## KESKUSSEURAKUNTATALO

### VALMISTELUVAIHE 1, SAADUT MIELIPITEET JA LAUSUNNOT

Valmisteluvaihe 1:n aineistoon sisältyneet vaihtoehdot, joista mielipiteet ja lausunnot on annettu:

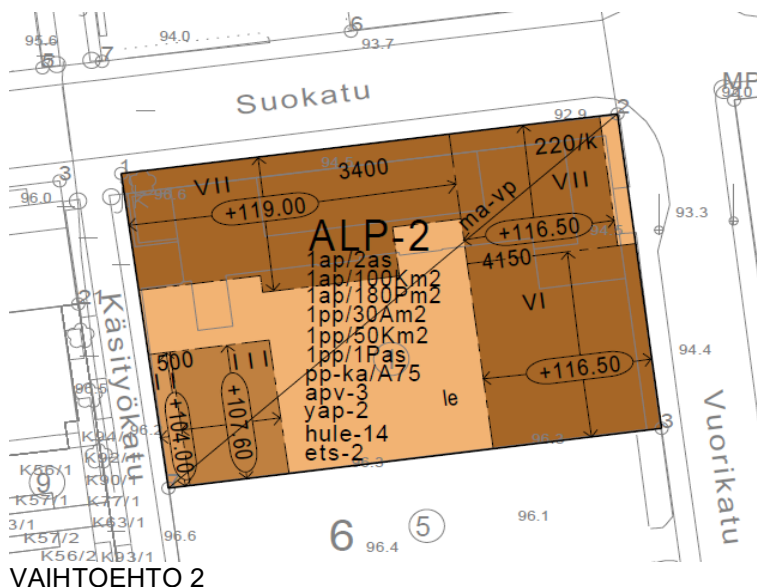
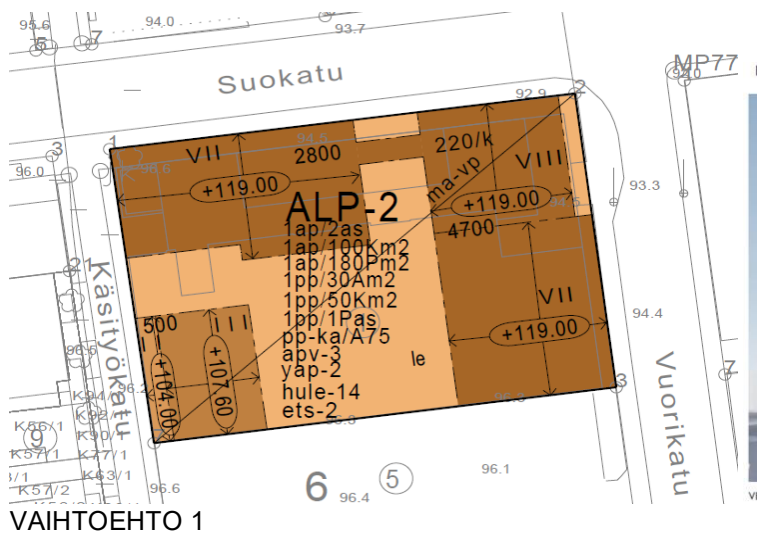
1. Vaihtoehtoina on esitelty ainoastaan kaksi toisiaan hyvin paljon muistuttavaa suunnitelmaa. Valmisteluvaiheessa kaupunkikuvan arvioinnin kannalta on uudisrakentamisen vaikutuksia tutkittava ja esitettävä myös selvästi erilaisia vaihtoehtosuunnitelmia.

2. Rakentamisen määrä ja tonttitehokkuus on esitetyissä vaihtoehdoissa ennalta määrätty. Vaihtoehdoissa tulee tutkia myös ratkaisuja, joissa rakentamisen määrää ei ole ennalta määrätty, vaan se sovitetaan yhteen ympäristön rakentamisen kanssa kaupunkikuvallisin perustein.

3. Kaavamuutosalueen eteläpuolella olevan tontin 297-4-6-5 asemakaavan mukainen rakentaminen ei ole mahdollista, sillä suunnitteluvaihtoehdoissa on uudisrakennusten eteläsivuille esitetty asuinhuoneiden ikkunoita alvan tontin rajalle. Vaihtoehdoissa tulee osoittaa, että asemakaavan mukainen uudisrakentaminen etelän puoleisella tontilla on mahdollista.

4. Esitetyissä vaihtoehdoissa uudisrakennukset on asemoitu kiinni tontin rajaan kaikkien kerrosten osalta. Vaihtoehdoissa ei ole esitetty Suokadulla useassa paikassa käytettyä arkadiaihetta, eli ensimmäisen katutasen kerroksen sisäänvetoa tontin rajasta. Tällainen vaihtoehto tulee esittää valmisteluaineistossa.

5. Vaihtoehdoissa ei ole myöskään esitetty ratkaisua, missä uudisrakennuksen ylin kerros on sisäänvedetty Suokadun, Vuorikadun ja Käsityökadun puoleisilta sivuilta. Tällainen vaihtoehto tulee esittää valmisteluaineistossa.

6. Esitetyissä vaihtoehdoissa uudisrakennusten etäisyys on paikoin alle 8 m olevien rakennusten julkisivuista ja parvekkeista. Vaihtoehdoissa tulee realistisesti ratkaista myös olemassa olevien naapuritalojen asuntojen paloturvallisuus. Myös etäisyyden asuinhuoneen pääikkunan edessä samassa tai naapurikiinteistössä olevaan vastapäiseen rakennukseen on oltava vähintään yhtä suuri kuin vastapäisen rakennuksen korkeus huoneen lattiatasolta mitattuna, ellei asemakaavasta muuta johdu. Pääikkunan edessä on kuitenkin oltava vähintään 8 metrin etäisyyteen asti rakentamatonta tilaa.

7. Esitettyjen vaihtoehtojen uudisrakennusten korkeus ja kerrosten lukumäärä on johdettu nykyisestä Keskussekuntatalosta. Keskussekuntatalo on julkinen rakennus ja sen asema ja merkitys voi silloin poiketa ympäristön asuinrakennuksista. Mikäli Keskussekuntatalon käyttötarkoitus muutetaan asuinrakennukseksi, ovat nykyinen rakennuksen korkeus ja mittasuhteet hyväksyttäviä. Vaihtoehdoissa ei ole esitetty lainkaan sitä, miten Keskussekuntatalo olisi muutettavissa asuinrakennukseksi. Kaava-aineistossa olevissa asiakirjoissa on kuitenkin esitetty, miten olemassa olevaan rakennusrunkoon on suunniteltu asuntoja. Piirustusten perusteella näyttää ilmeiseltä, että olevan rakennuksen tilat on muunnettavissa uusiksi asunnoiksi melko vähäisin toimenpitein. Keskussekuntatalo on tyyliltään aikansa betoni-brutalismia, jota ei ole liiemmästi Suomessa säilytetty. Rakennuksen runkorakenteet ovat edelleen käyttökelpoiset ja oikealla ammattitaitoisella suunnittelulla täydentävät rakennusosat voidaan valmistaa elementtitekniikkaa hyväksikäyttäen kustannustehokkaasti siten, että rakennuksen ulkoinen ilme saadaan säilytettyä, vaikka rakennuksen käyttötarkoitus muuttuisikin. Strukturalistisen arkkitehtuurin syvin ajatus on juuri siinä, että rakennuksen ilme ja olemus säilyy rakennusrungon säilyessä, vaikka muut täyterakennusosat ajan saatossa korvattaisiin uusilla. Tämä olisi rakennussuojelun kannalta kansallinen ja kenties myös kansainvälinen arkkitehtuurin merkkiteko.

8. Mikäli Keskussekuntatalo kuitenkin päätetään purkaa, ei uudisrakennuksen korkeutta tai kerroslukua tule johtaa purettavasta rakennuksesta. Uusien asuinrakennusten korkeus ja kerrosluku tulee määrittellä suhteessa ympärillä olevaan rakennettuun ja tulevaisuudessa rakennettavaan ympäristöön. Valmisteluvaiheessa esitettävissä vaihtoehdoissa tulee esittää ympäristön rakennusten korkeuksiin sovitettuja ratkaisuja.

Saatuihin mielipiteisiin ja lausuntoihin ei ole tässä vaiheessa annettu erikseen vastineita, koska kaavatyössä laaditaan esitetyn mukaisesti uudet valmisteluvaiheen uudis-

rakentamismuutokset, jotka annetaan lautakunnalle tiedoksi ja asetetaan sen jälkeen uudelleen julkisesti nähtäville. Tällöin niistä voi antaa uudelleen lausunnon tai mielipiteen. Aineiston nähtävänäolosta lähetetään tiedote naapurikiinteistöjen edustajille ja kuulutetaan sanomalehdessä ja kaupungin nettisivuilla.

## **Yksityishenkilön/Kuopion hyötypyöräilijöiden mielipide:**

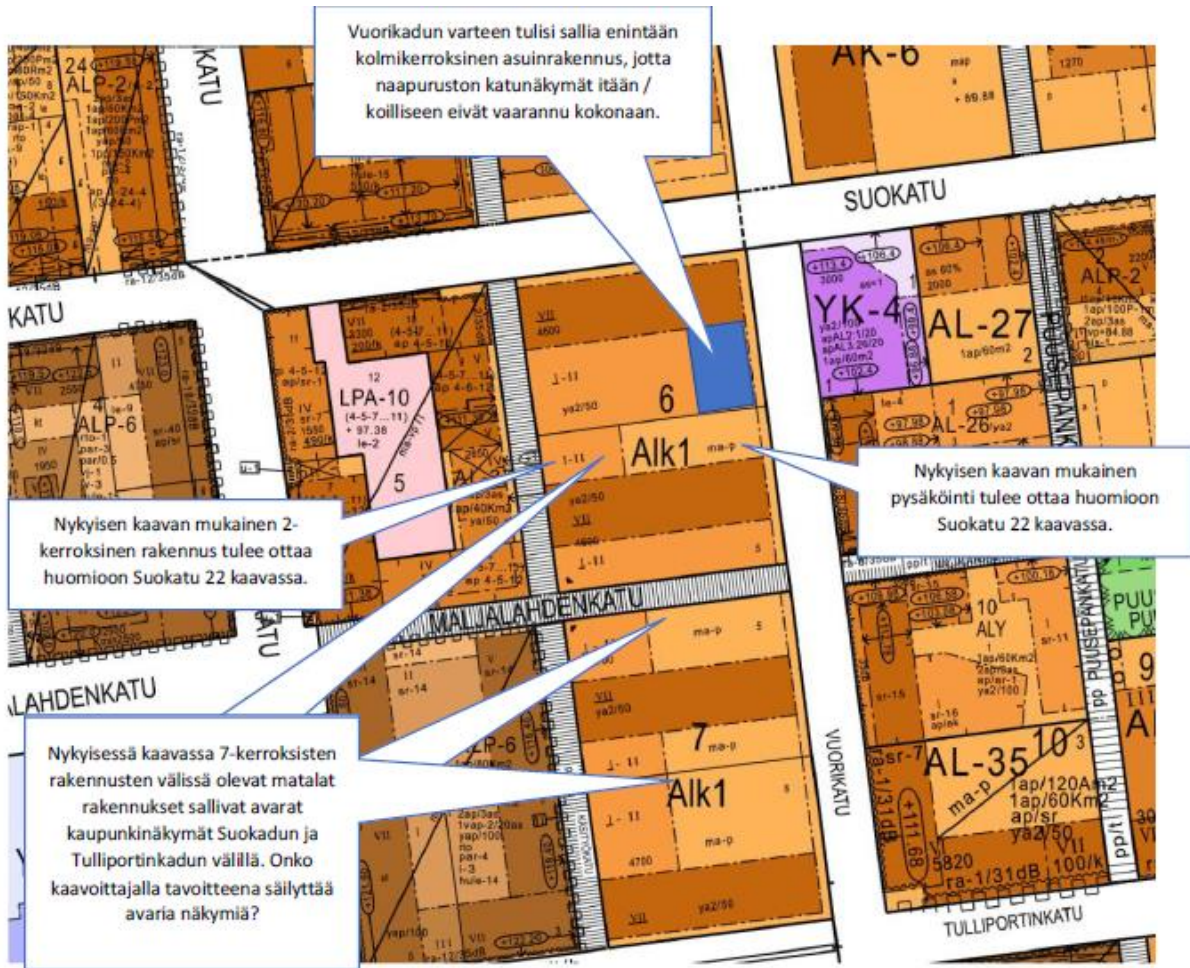
Laskennalliset pyöräpaikat ovat todellisuudessa ehkä puolet siitä mitä tiloihin mahtuu. Voisitte CAD:lla piirtää yhden pyöräpaikat 1m\*2,5 m jolloin pyörä olisi mahdollista saada ehjänä pois pyöräkellarista ja oikeaan käyttöön. Pyörätilojen sisäänmenoista osat ovat sellaiset, että ne ovat käytännössä autojen takana.

Suunnittelija ehdottaa Campus tilaihmettä ja Compact PTL-2 jotka pitäisi kieltää. Kukaan ei nosta pyöräänsä korkeuksiin tai pystyyn seinälle. Osassa tiloista on käytetty 40 cm pyörälevyettä joka vastaa polkimien leveyttä tangon (55-90cm) vaatiessa käyttötilassa 60-100 cm.

Ehdotan täten pienempää rakennusoikeutta, koska mitoitus eivät ole oikein tehtyjä.
